Modulo per la presentazione delle osservazioni per i piani/programmi/progetti sottoposti a procedimenti di valutazione ambientale di competenza statale

ID: Codice procedura (ID_VIP/ID_MATTM): 12691

“Progetto di un impianto eolico denominato "Pitigliano" ubicato nei comuni di Pitigliano (GR) e Sorano (GR) costituito da 20 (venti) aerogeneratori di potenza nominale 7,0 MW per un totale di 140,0 MW con relative opere connesse ed infrastrutture indispensabili”

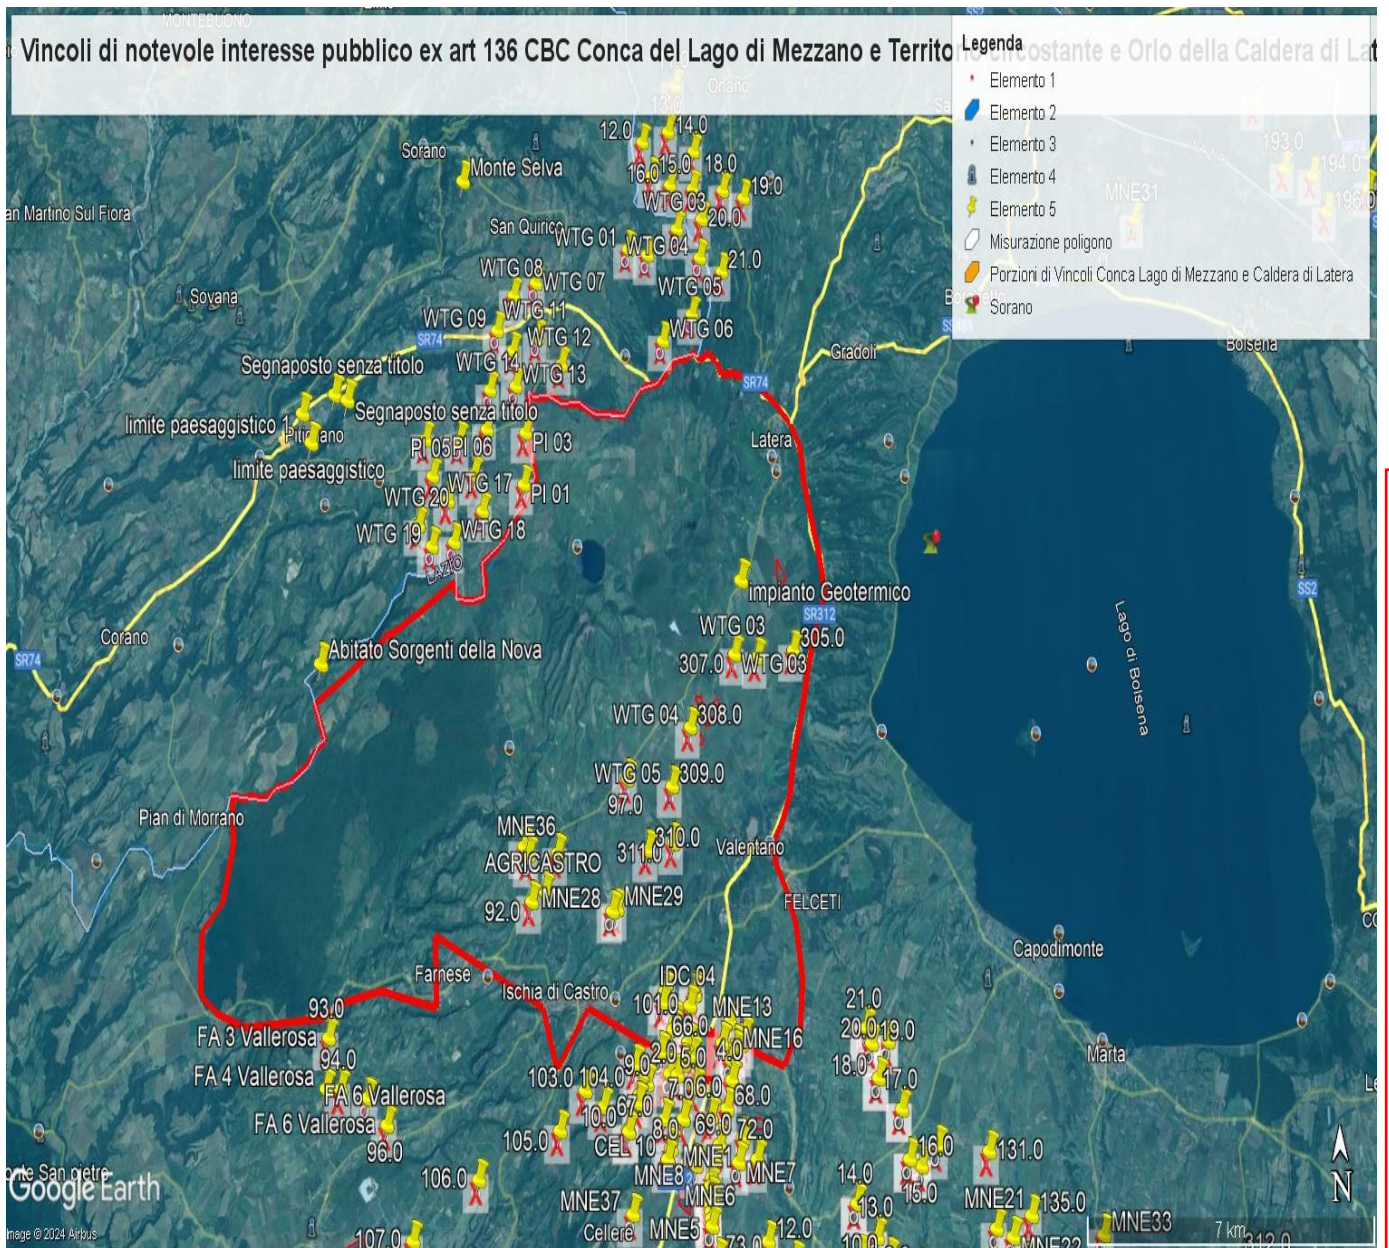
Al contrario si evidenzia che l'impianto eolico industriale citato non solo ricadrebbe con tutti e 20 gli aerogeneratori all'interno delle fasce di rispetto di 3 km di due vincoli paesaggistici di notevole interesse pubblico esistenti nella Regione Lazio e con una parte di essi nel vincolo paesaggistico del Centro abitato di Sorano (GR) quindi in aree non idonee all'installazione di impianti di energia rinnovabile. Addirittura, alcuni aerogeneratori sarebbero ubicati a poche centinaia di metri dai perimetri dei due vincoli paesaggistici laziali ex art 136 del CBC.

Come è illustrato nell'immagine si ribadisce che l'impianto industriale "Pitigliano" ricade completamente all'interno delle fasce di rispetto dei due vincoli di notevole

IMMAGINE n. 2 Impianto eolico industriale “Pitigliano” e distanze aerogeneratori dai Vincoli della Conca del Lago di Mezzano...

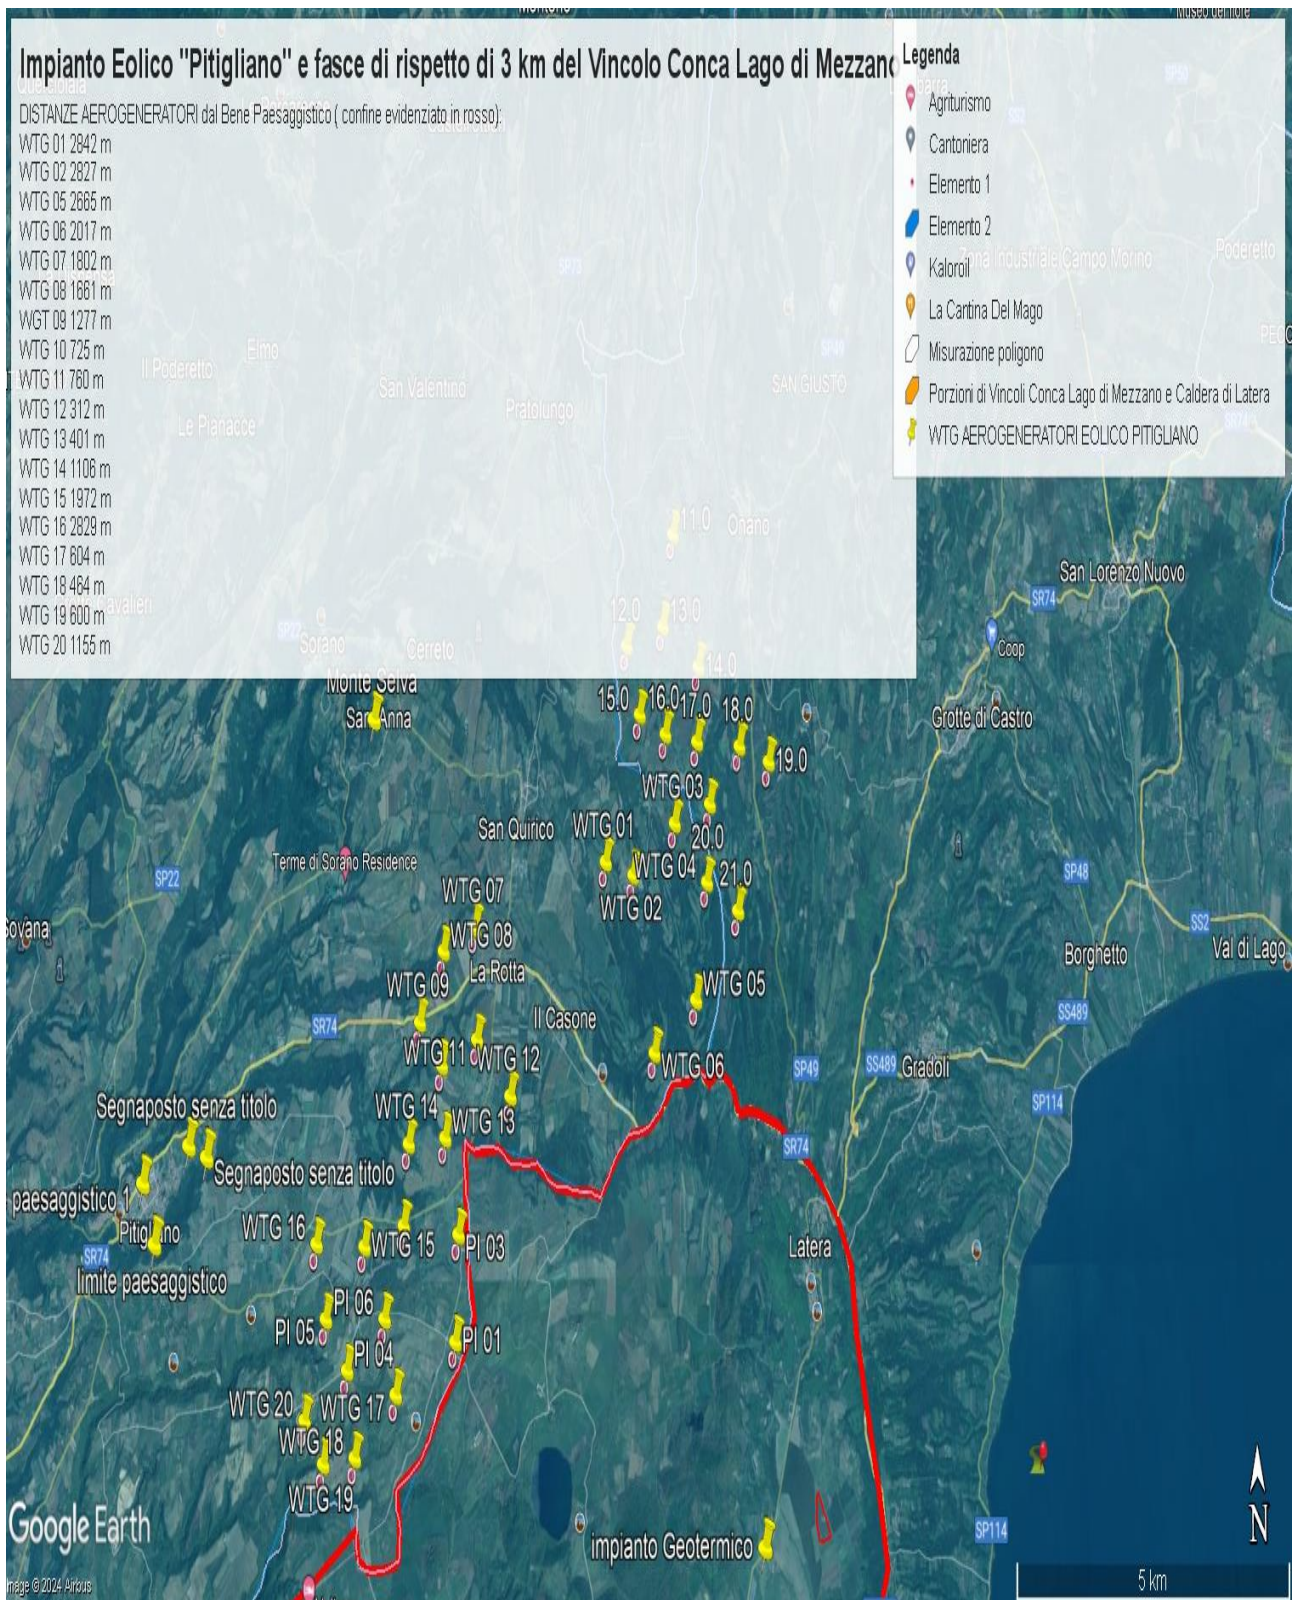
interesse pubblico e lambisce quelle di un terzo vincolo e quindi come affermato dal Consiglio di Stato nelle sentenze citate, l'impianto è insediato in area non idonea ai sensi dell'art. 20 comma 8 lettera c quater del D.Lgs. n. 199/2021 e ss.mm.ii al contrario di quanto sostiene la proponente.

IMMAGINE n. 3 Impianto eolico industriale "Pitigliano" e distanze aerogeneratori dai Vincolo "Orlo della Caldera di Latera.

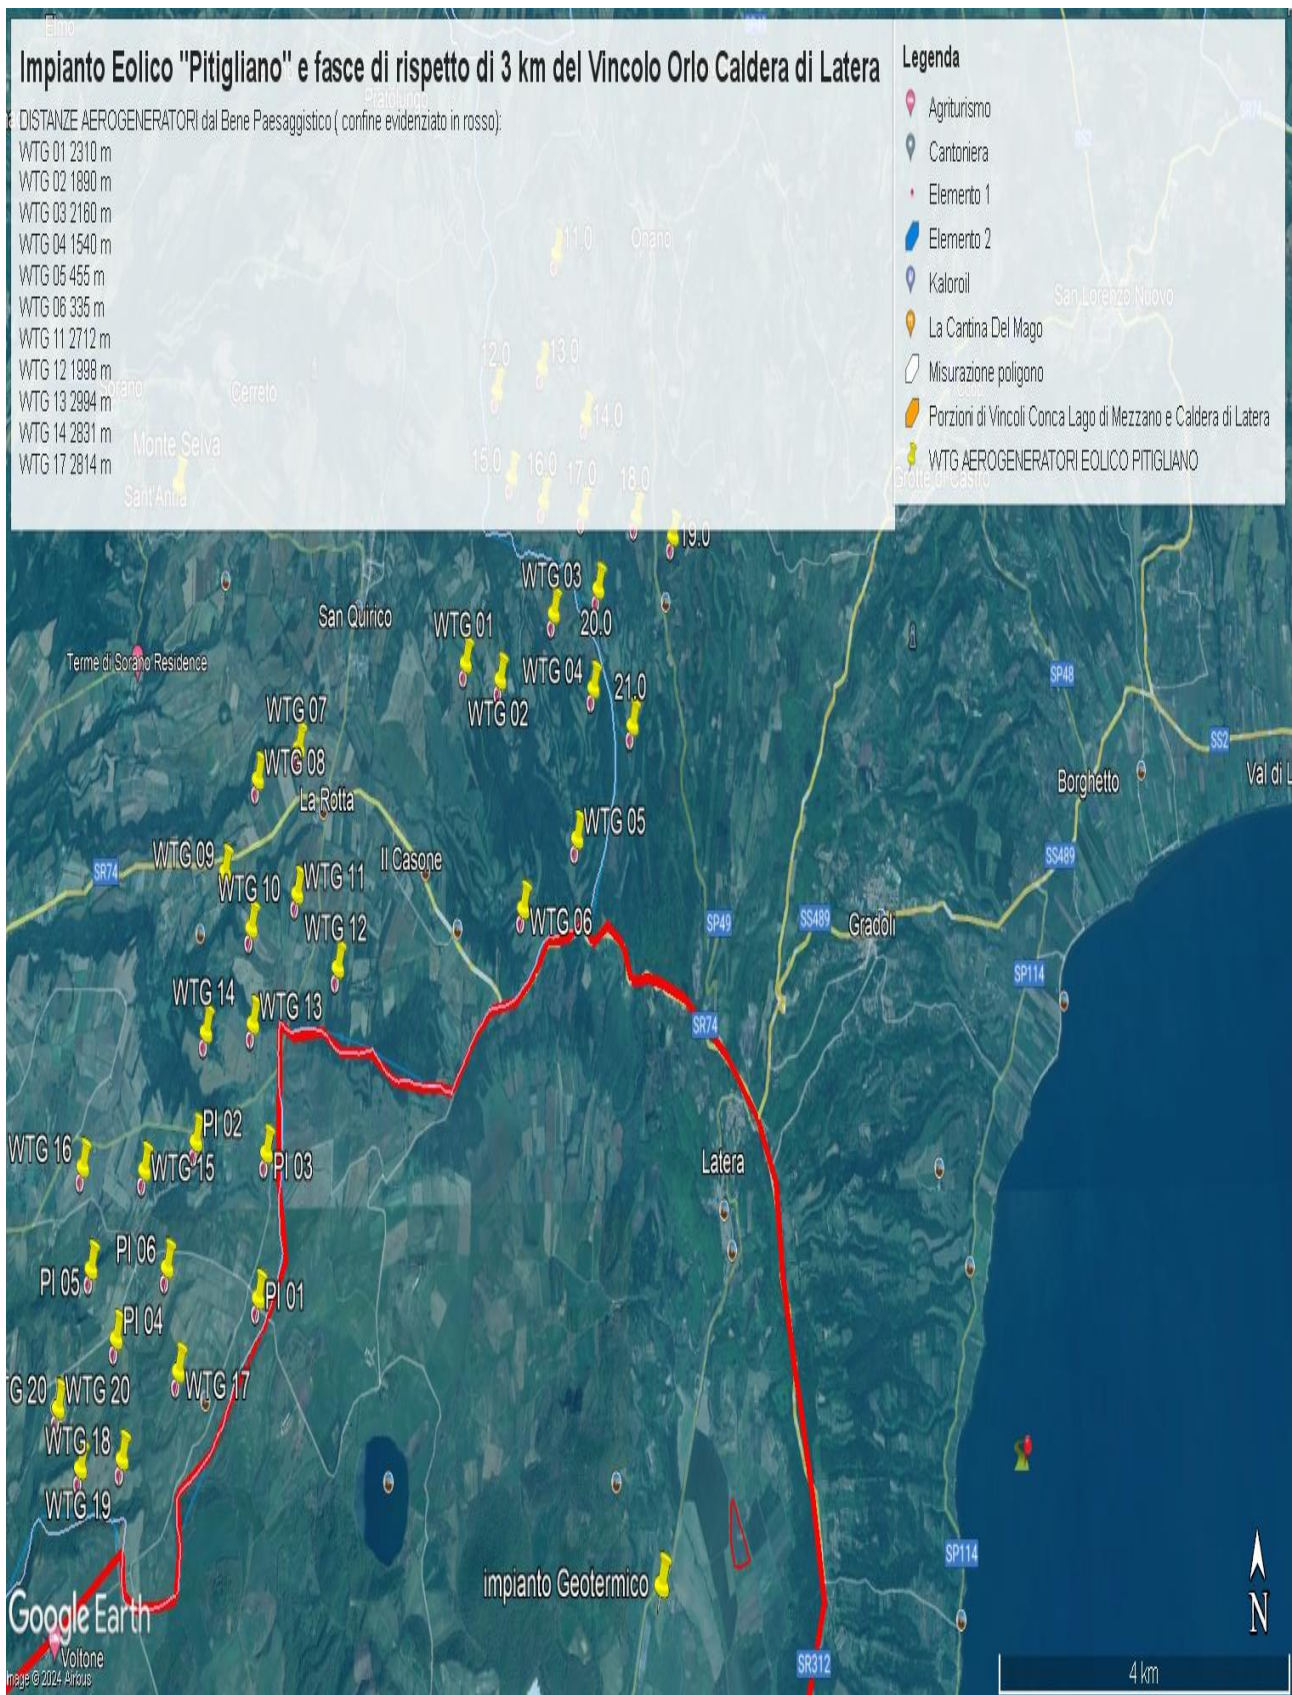
Concludendo, si evidenzia ancora che la proponente non effettuando la procedura prevista dalla Parte III delle Linee Guida nazionali ha ignorato un vincolo paesaggistico di notevole interesse pubblico istituito con un provvedimento del Segretariato regionale del Ministero della Cultura per il Lazio che ha emanato il Decreto di dichiarazione di notevole interesse pubblico n. 22 del 15.02.2024 ai sensi e per gli effetti dell'art. 136, co. 1, lett. c) e d) del decreto legislativo 22 gennaio 2004, n. 42, "Ambito paesaggistico, geologico e geomorfologico dell'orlo della caldera di

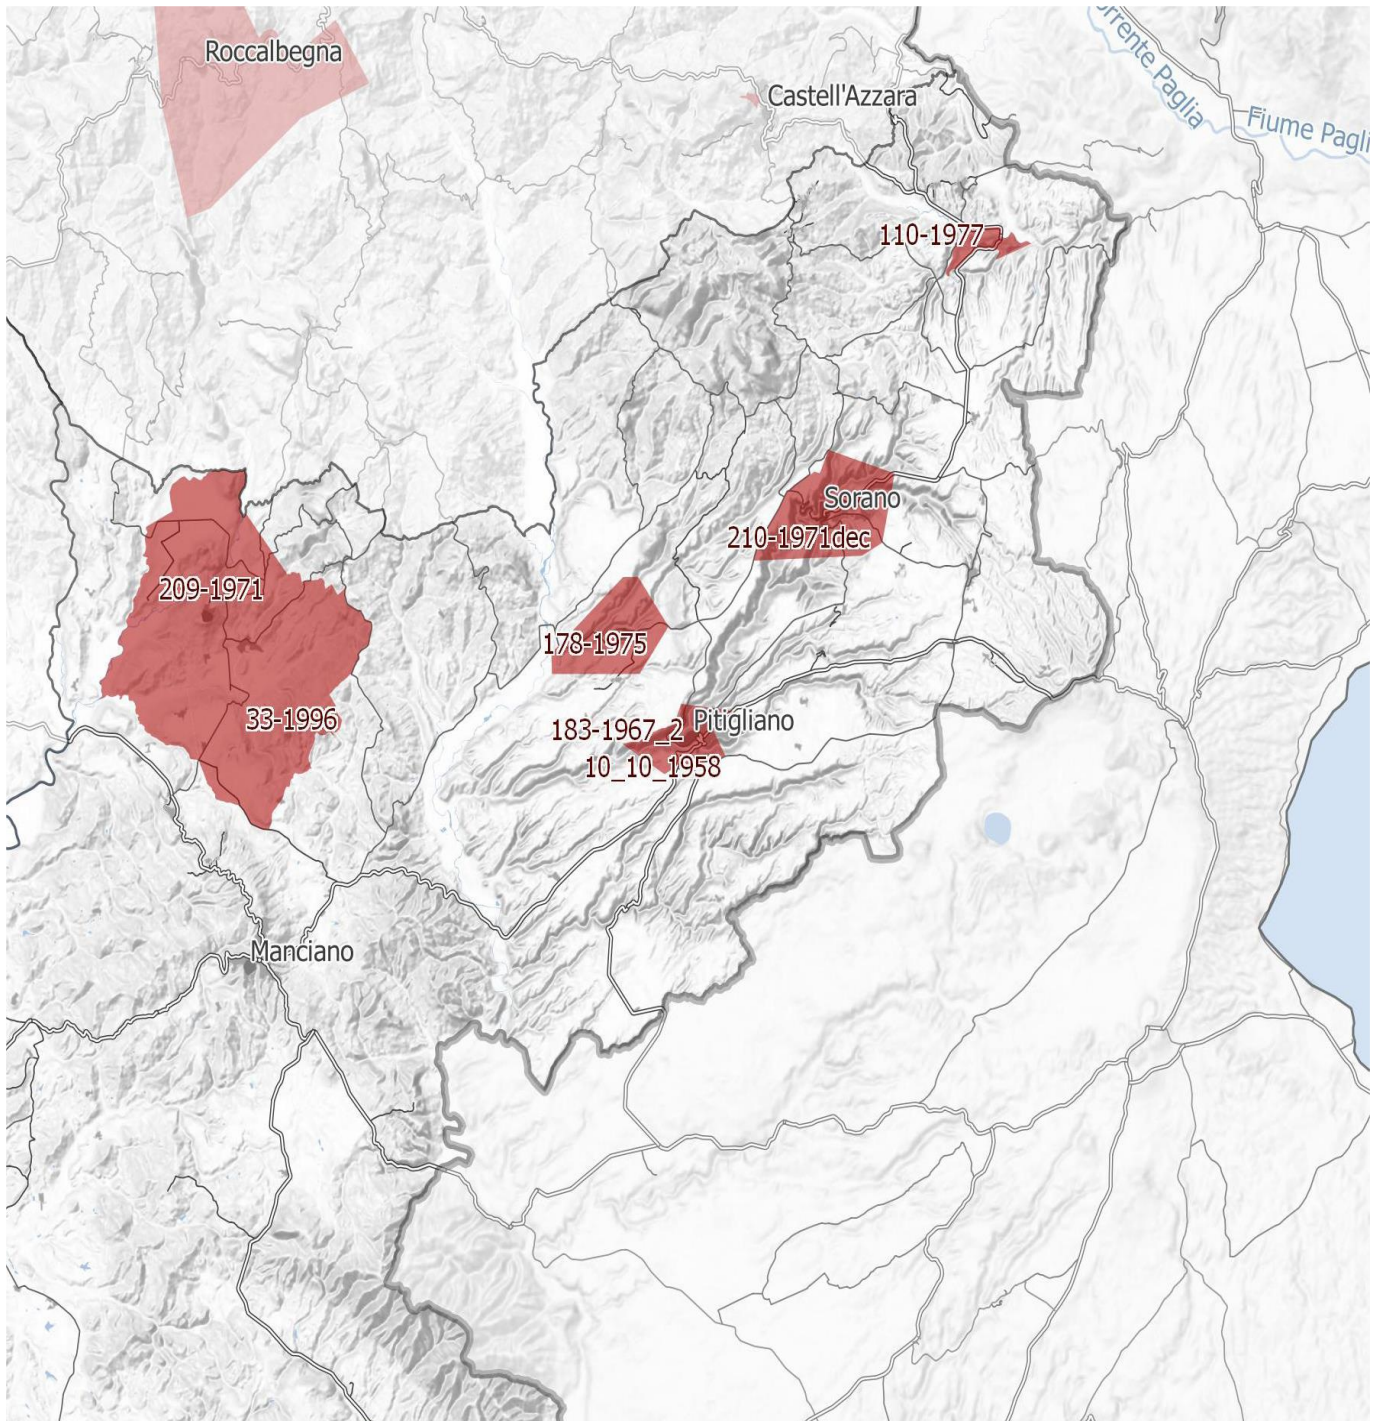
Inoltre, come sostiene la Proponente parte dell'impianto si verrebbe a trovare a 3,5 km dal centro abitato di Sorano. Infatti, tre degli aerogeneratori WTG 08, 09, 10 sono addirittura all'interno delle fasce di rispetto dei 3 km del suo vincolo paesaggistico di notevole interesse pubblico ex art 136 del CBC. Si evidenzia che così si crea

un'ulteriore incompatibilità con la tutela del Paesaggio.

IMMAGINE n 5. Mappa eolici elaborata dall'Associazione Amici della Terra. La mappa evidenzia il cumulo degli impianti tra Lazio e Toscana.

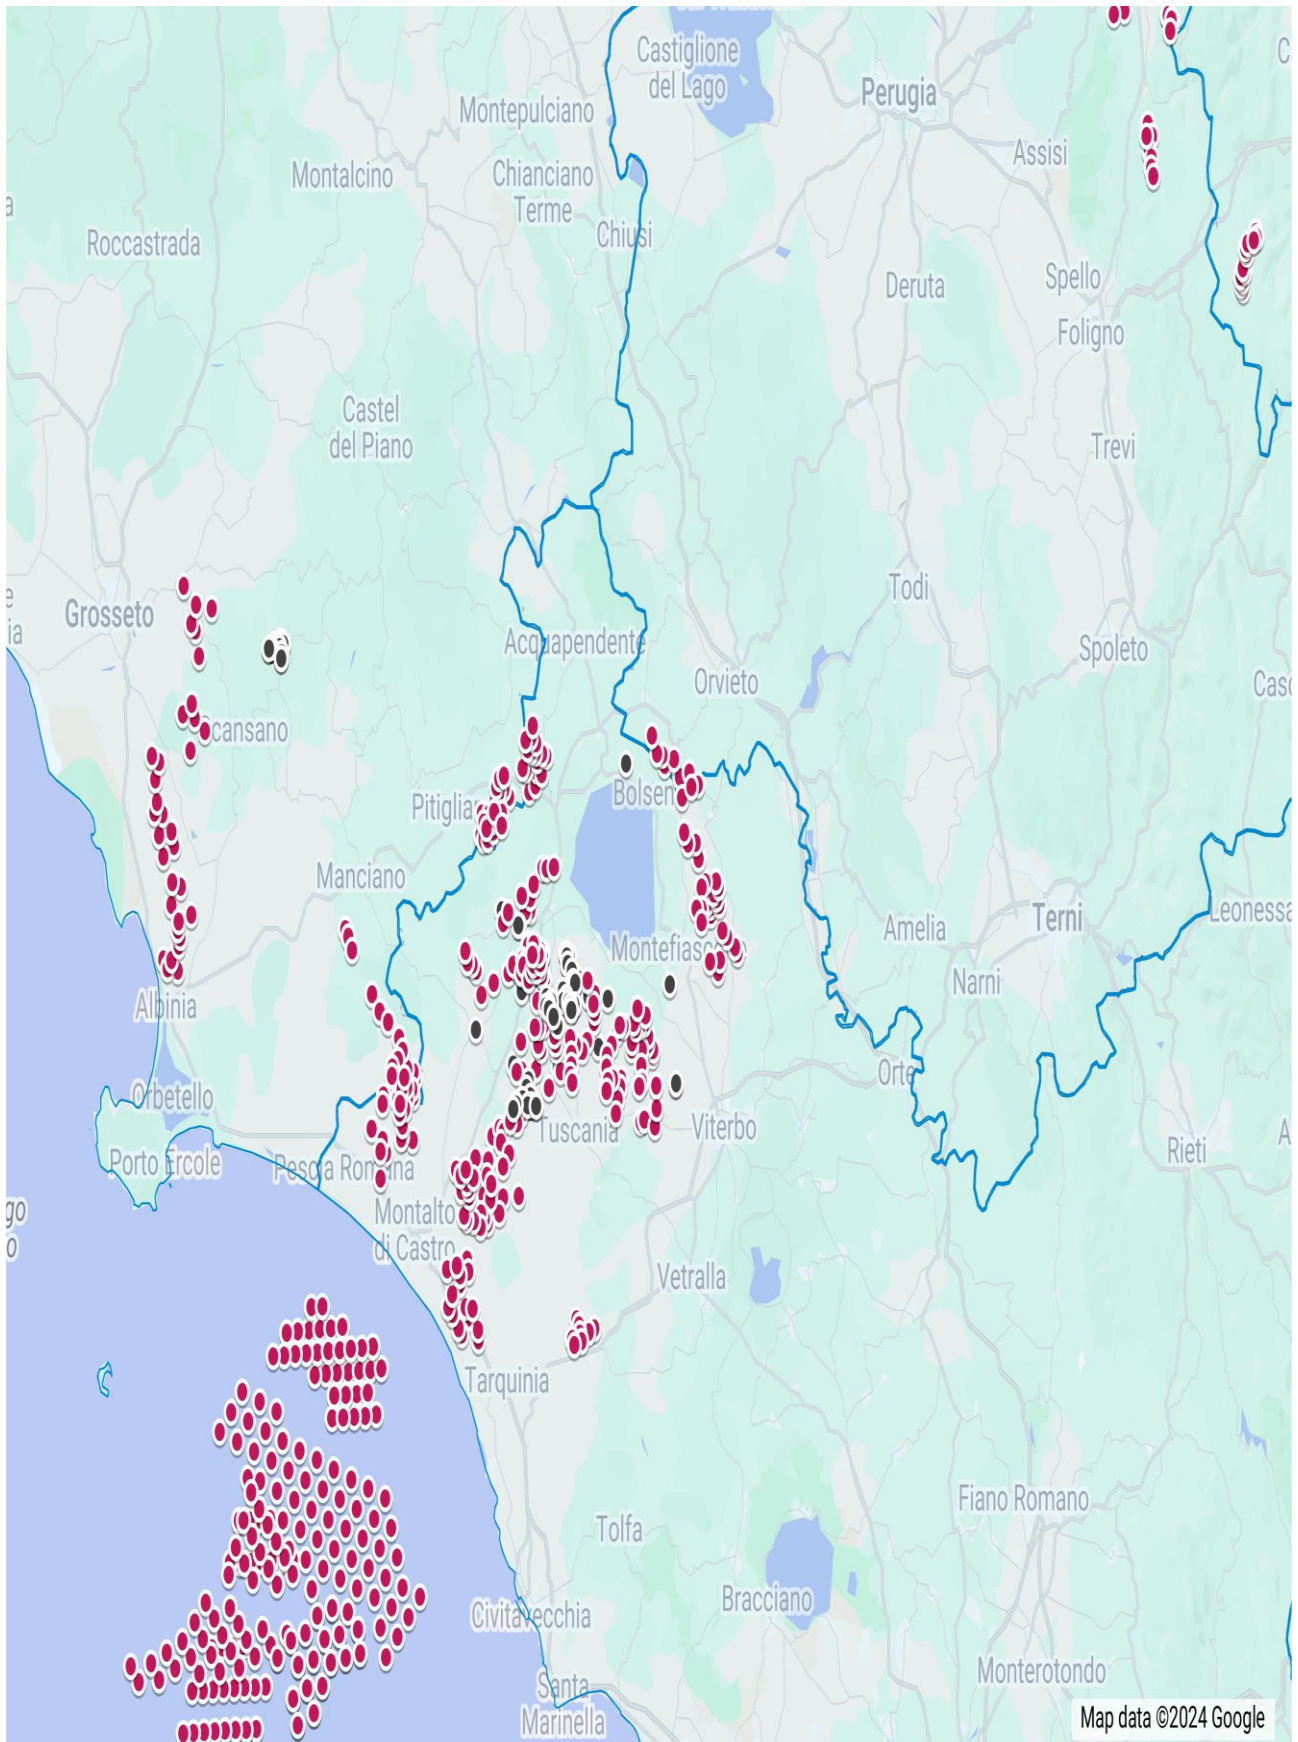
Riguardo al cumulo degli impianti FER, le mappe prodotte dalla proponente riguardano, come già evidenziato, soltanto una parte molto piccola degli impianti FER dell'area intermedia e vasta e in particolare di quelli eolici che contribuiscono a creare un notevole cumulo e la saturazione del territorio tosco laziale. Riguardo al cumulo dei soli impianti eolici si riporta la mappa dell'intervisibilità degli impianti eolici elaborata dall'Associazione nazionale “Amici della Terra”.

Gli aerogeneratori dell'impianto eolico “Pitigliano” si verrebbe a trovare da poche centinaia di metri dalle “pale” dell'eolico “Rempillo” ai due chilometri dell'impianto “Montarzo” di Onano senza contare la presunta vicinanza con gli
